Datum 2022-01-28

SVAR PÅ SYNPKUNKTER AV TYRÉNS BULLERUTREDNING FÖR GRÖNA LUNDS UTBYGGNAD

AKTBILAGA 49 – 2021-12-05

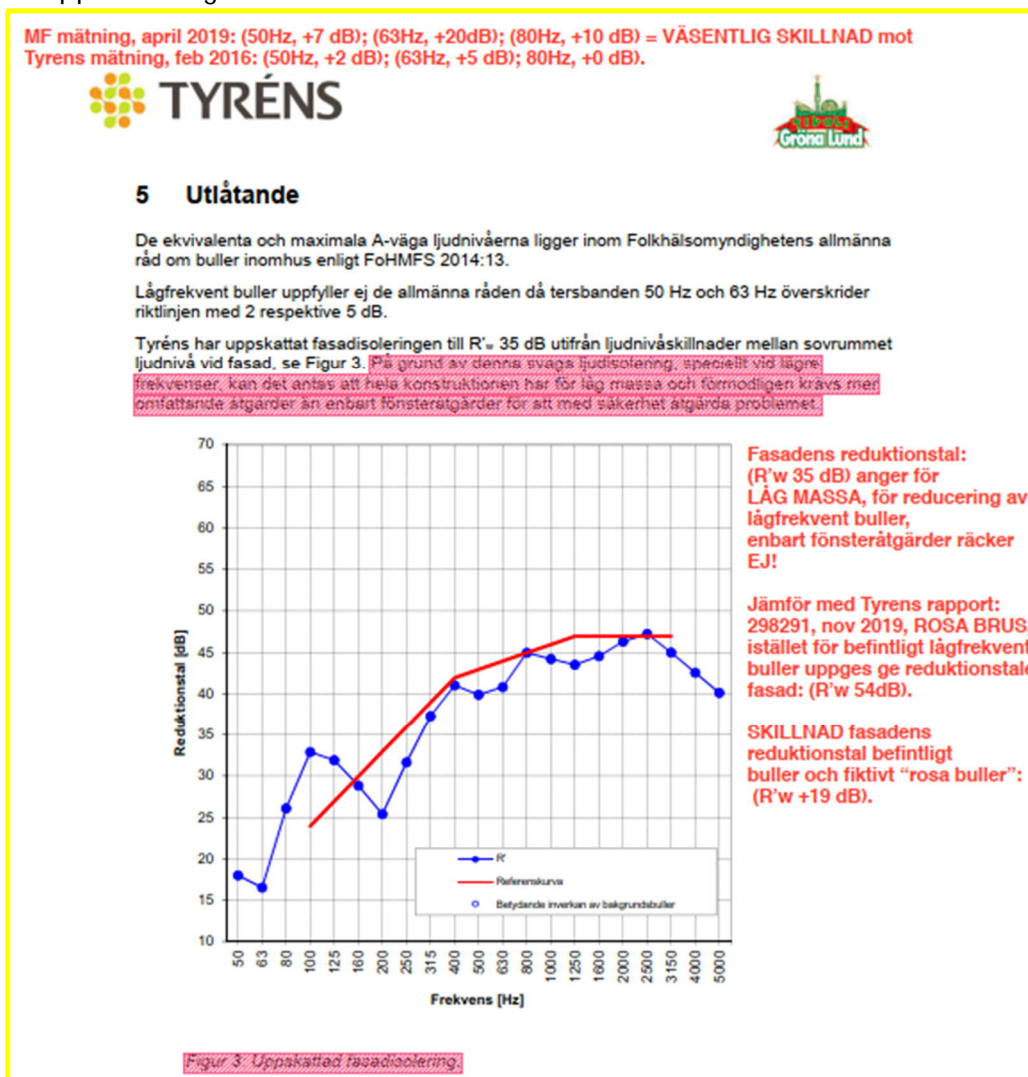
Tillhörande Aktbilaga 46. På s. 7 är några kommentarer och överstrykningar gjorda, se utklipp nedan i gul ram.

Kommentar: Tyréns har i tidigare domstolsprocess besvarat de frågor som nu återigen lyfts. Även om det inte är helt tydligt vad Förbundet Ekoparken m.fl. ifrågasätter så förstår vi det som att de dels ifrågasätter skillnaderna mellan Miljöförvaltningens och Tyréns mätning av ljud från krogshowen Mamma Mia, dels skillnaderna beträffande fasadens reduktionstal vilka uppställs till höger i utklippet (jfr. R'w 35 dB med R'w 54 dB).

Beträffande skillnaden mellan Miljöförvaltningens och Tyréns mätvärden avseende lågfrekvent ljud inomhus från krogshowen Mamma Mia (röd text överst i utklippet) förklaras denna närmast med att mätningarna skett vid två separata tillfällen. Skillnaderna kan således bero på flertalet faktorer, exempelvis hur långa mätningar som gjorts. Oavsett kan det konstateras att båda mätningar påvisar överskridanden i låga

frekvenser. Med de åtgärder som föreskrivits för såväl musikanläggningarna som fönstren inom ramen för Miljöförvaltningens tillsynsärende kommer dock överskridanden inte att ske. I förhållande till frågan om fönster- och musikanläggningsåtgärder hänvisas till kommentarerna till aktbilaga 48 samt igen till s. 6 i sammanställningen avseende resonemang om varför fasaden bedöms ge goda förutsättningar för fönsteråtgärd.

Angående skillnaden mellan angivna reduktionstal (röd text till höger om kurvan i utklippet) förklaras dessa närmast enligt följande.

Stycke 1: Angivet reduktionstal ($R'w$ 35 dB) utgör den initiala *uppskattade fasadisoleringen* vid en mätning av buller från krogshowen Mamma Mia. Utifrån uppskattningen bedömdes fönsteråtgärder inte vara tillräckliga för att säkerställa erforderliga inomhusnivåer, se närmare på s. 160 i sammanställningen.

Stycke 2: Andra stycket är ett utdrag ur en senare rapport vilken upprättades efter att en standardiserad ljudisoleringmätning av ytterväggen genomförts för att utreda om ytterväggskonstruktionen skulle göra det möjligt att få en effekt av fönsteråtgärder. Det kunde då konstateras att ytterväggen faktiskt hade relativt god ljudisolering och reduktionstalet uppgick till $R'w$ 54 dB.

Stycke 3: I tredje stycket får jag uppfattningen att Förbundet Ekoparken m.fl. ifrågasätter skillnaden mellan det *uppskattade* och det *uppmätta* reduktionstalet och att denna skillnad skulle vara ett resultat av felaktigt metodval (fiktivt "rosa buller" istället för faktiskt buller). Det bör inledningsvis poängteras att det överhuvudtaget inte går att jämföra reduktionstalen ovan då de beskriver ljudisoleringen av olika konstruktioner. Det slutliga resultatet styrker dock slutsatsen att det är fönster och fönsterkuper som är den svaga konstruktionen ljudmässigt och inte ytterväggen.

Vad beträffar valet av metod för beräkning av reduktionstalet skall mätning av ljudisolering hos byggnadens klimatskal enligt Svensk Standard 25267:2015 göras med elementhögtalarmetoden enligt ISO 16283-3. Kortfattat innebär denna standardiserade mätmetod att ljudisoleringen (reduktionstalet) beräknas genom att med en högtalare generera rosa brus och mäta ljudnivån vid fasad och ljudnivån i bostaden. Reduktionstalet (Rw) är förenklat ett mått på skillnaden mellan ljudnivån ute och inne. Detta reduktionstal skall inte misstolkas med en ljudnivå på ett störande buller (bullerstörning). Det kan sammanfattningsvis konstaterats att en vedertagen metod har tillämpats vid beräkning av reduktionstalet.
